Název projektu: „Úspora energie skladového areálu MVČR Svojsice“

Dodatek č. 7 ke smlouvě o dílo

„Snížení energetické náročnosti a změna zdroje tepla a vytápění areálu ZSMV Svojsice - realizace“

číslo dodatku: ZSMV-N-11446-95/VZ-2021

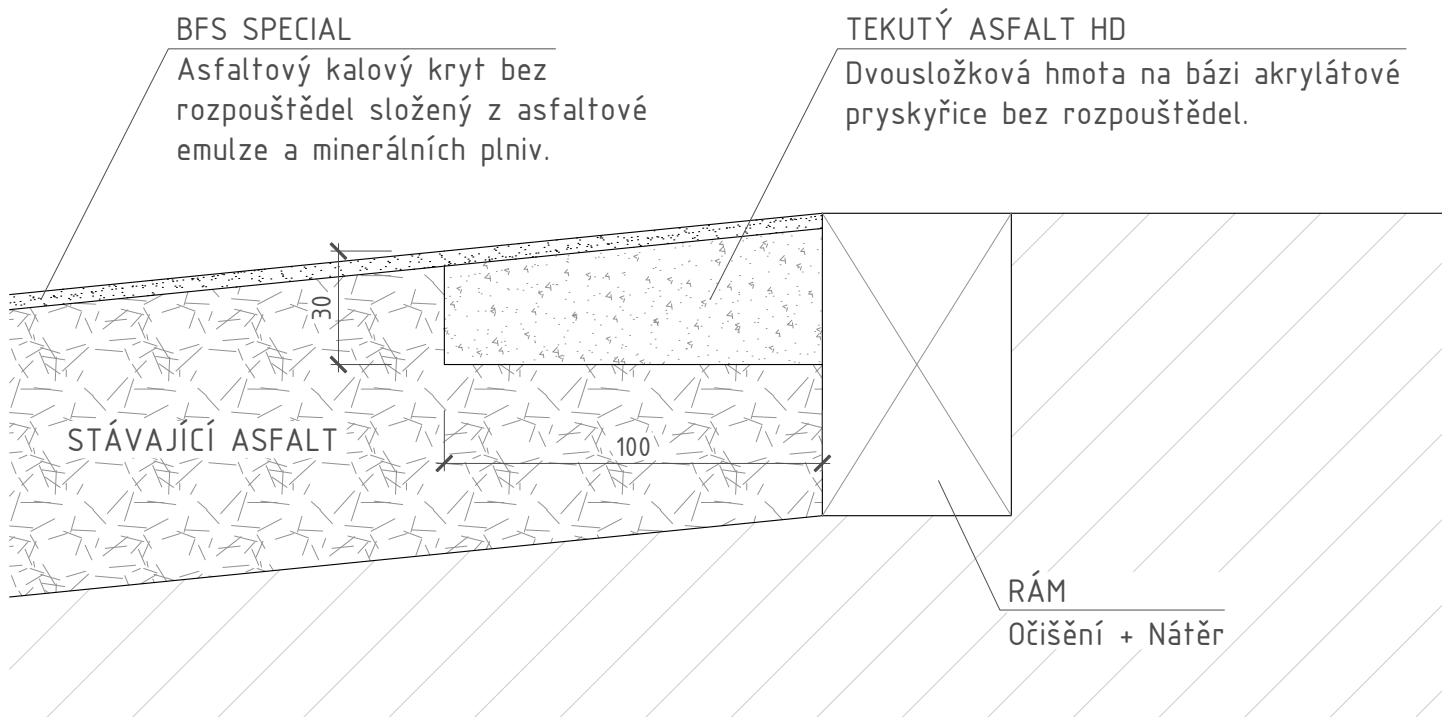
OZNÁMENÍ ZMĚNY OPŽP 2014+ PO5		číslo OZ: 28							
Zhotovitel:	Společnost pro ZSMV Svojšice – A+P								
Investor:	Zařízení služeb pro Ministerstvo vnitra	Datum: 3.10.2023							
Název akce: Úspory energie skladového areálu MVČR Svojšice Číslo akce EDS/SMVS: 114V514009015; RČP: CZ.05.5.11/0.0/0.0/20_152/0014334									
Způsob odeslání / předání datum:	poštou <input type="checkbox"/>	e-mailem <input checked="" type="checkbox"/>	faxem <input type="checkbox"/> osobně <input type="checkbox"/>						
Odkazy na	specifikaci:								
	na výkresy:	PD Vyregulování Svojšice							
	na rozpočtové podklady:	Rozpočet zhotovitele,							
	na jinou část smlouvy:								
<p>Předmět změny: Oprava ramp u objektu č. 1 a 13 + nátěr ŽB konzol a oprava podlahy u vrat.</p> <p>Popis a zdůvodnění změny: Předmětem prováděné změny je provedení vyspravení loupající se podlahy u zadních vrat objektu č. 13, nátěr ŽB konzol nad rampami a oprava pojezdového asfaltového povrchu ramp v celém profilu. Dne 29.8.2023 na KD č. 59 byl zhotovitel vyzván, aby na rampě obj.č. 13 byly přetmeleny vypraskané spáry a spára k úhelníku. Zhotovitel upozornil, že bude potřeba provádět pravidelnou údržbu po zatékání dešťové vody. Zhotovitel následně poslal návrh řešení opravy ramp na objektu č. 1 a objektu č. 13 s popsáním současného nežádoucího stavu ramp - nejvíc poškozená rampa je u objektu č. 1, kde voda protéká skrz praskliny až do sklepních prostor - dochází k masivní degradaci. Na dalším KD bylo rozhodnuto o provedení opravy ramp a nátěru ŽB konzol. Dne 5.9.2023 na KD č. 60 byl v bodě 3 vznesen požadavek investora na opravu loupající se podlahy u zadních vrat. Technologický postup opravy byl schválen na následujícím KD.</p> <p>Vliv na termín: NE</p> <p>Vliv na výkresovou dokumentaci: Bude zakresleno do PD skutečného provedení</p>

ZMĚNOVÝ LIST OPŽP 2014+PO5		číslo ZL: 28
Zhotovitel:	Společnost pro ZSMV Svojšice – A+P	
Změnový list vystavil:	Zhotovitel	
Datum: 3.10.2023		
<p>Podepsaní zmocněnci potvrzují v souladu se Smlouvou o dílo tuto změnu rozsahu díla:</p> <p>Předmět změny: Oprava ramp u objektu č. 1 a 13 + nátěr ŽB konzol a oprava podlahy u vrat.</p> <p>Popis a zdůvodnění změny: Předmětem prováděné změny je provedení vyspravení loupající se podlahy u zadních vrat objektu č. 13, nátěr ŽB konzol nad rampami a oprava jezdového asfaltového povrchu ramp v celém profilu. Dne 29.8.2023 na KD č. 59 byl zhotovitel vyzván, aby na rampě obj.č. 13 byly přetmeleny vypraskané spáry a spára k úhelníku. Zhotovitel upozornil, že bude potřeba provádět pravidelnou údržbu po zatékání dešťové vody. Zhotovitel následně poslal návrh řešení opravy ramp na objektu č. 1 a objektu č. 13 s popsáním současného nežádoucího stavu ramp - nejvíc poškozená rampa je u objektu č. 1, kde voda protéká skrz praskliny až do sklepních prostor - dochází k masivní degradaci. Na dalším KD bylo rozhodnuto o provedení opravy ramp a nátěru ŽB konzol. Dne 5.9.2023 na KD č. 60 byl v bodě 3 vznesen požadavek investora na opravu loupající se podlahy u zadních vrat. Technologický postup opravy byl schválen na následujícím KD.</p>

MĚŘÍTKO 1:25

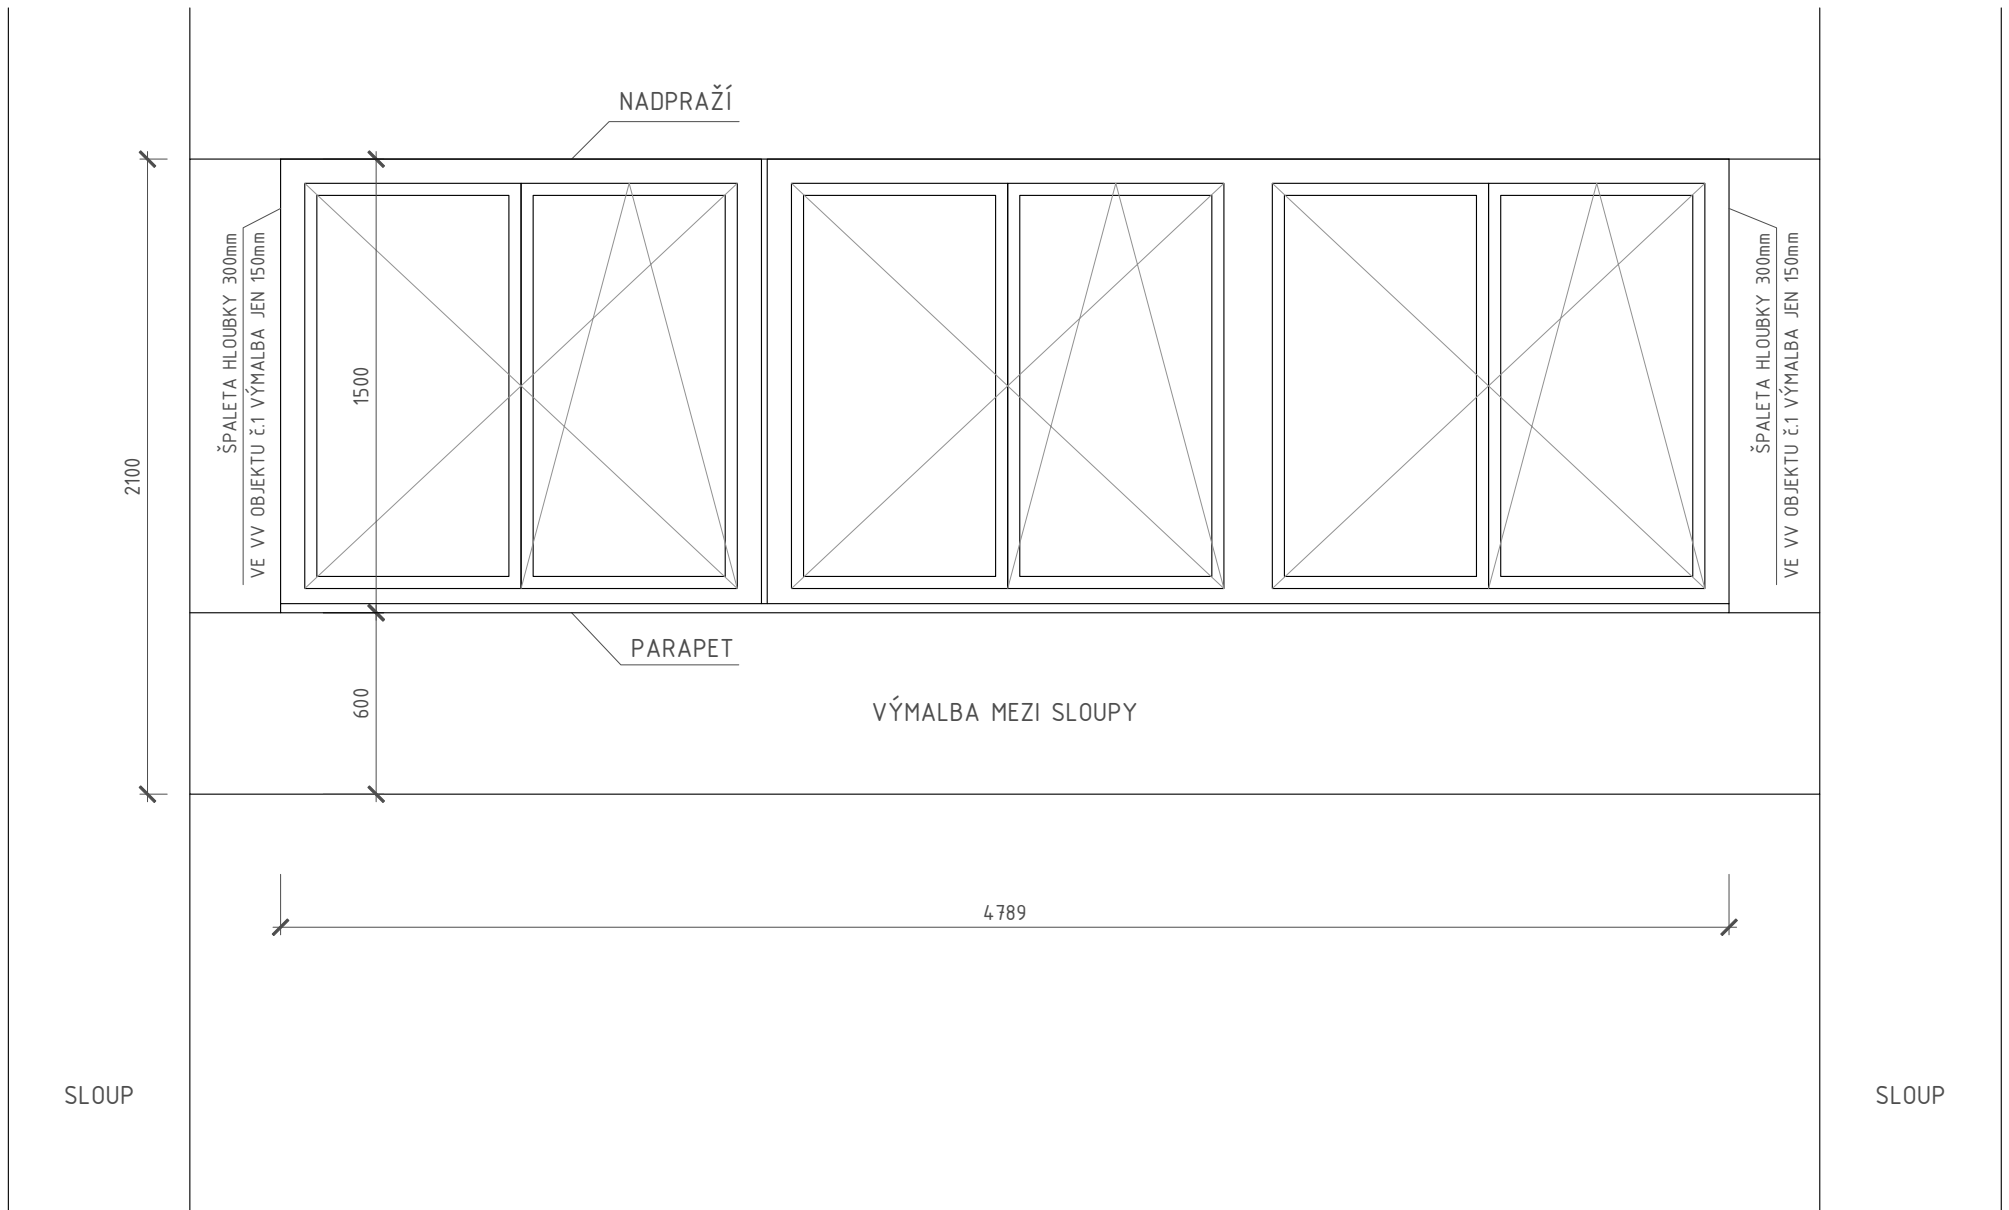
OZNÁMENÍ ZMĚNY OPŽP 2014+ PO5		číslo OZ: 32							
Zhotovitel:	Společnost pro ZSMV Svojšice – A+P								
Investor:	Zařízení služeb pro Ministerstvo vnitra	Datum 10.3.2023							
Název akce: Úspory energie skladového areálu MVČR Svojšice Číslo akce EDS/SMVS: 114V514009015; RČP: CZ.05.5.11/0.0/0.0/20_152/0014334									
Způsob odeslání / předání datum:	poštou <input type="checkbox"/>	e-mailem <input checked="" type="checkbox"/>	faxem <input type="checkbox"/> osobně <input type="checkbox"/>						
Odkazy na	specifikaci:								
	na výkresy:	PD Vyregulování Svojšice							
	na rozpočtové podklady:	Rozpočet zhotovitele, nabídka subdodavatele							
	na jinou část smlouvy:								
<p>Předmět změny: Oplechování přechodu štítu + žlab a svod nad přístřeškem rampy objektu č.1</p> <p>Popis a zdůvodnění změny: Předmětem prováděné změny je provedení oplechování přechodu ze štítu objektu č. 1 a dále provedení žlabu a okapního svodu nad přístřeškem.</p> <p>Dne 5.9.2023 na KD č. 60 byla řešena absence oplechování přechodu ze štítu objektu č. 1 na budovu bývalého cukrovaru (původní oplechování bylo odstraněno z důvodu provedení roznášecí konstrukce (betonový věnec) a uložení nosníků HEB pro stavbu konstrukce lešení (řešeno předcházejícím ZL) Vystala také nutnost zaizolování severní štítové stěny v místě stojáčku původního oplechování. Po prohlídce svodů a žlabů přístřešku nad nakládací rampou objektu č.1. byla na KD č. 60 konstatována nutnost provést žlabu a svody nad rampou objektu č. 1, což původní dokumentace nepředpokládala.</p> <p>Vliv na termín: NE</p> <p>Vliv na výkresovou dokumentaci: Bude zakresleno do PD skutečného provedení</p>
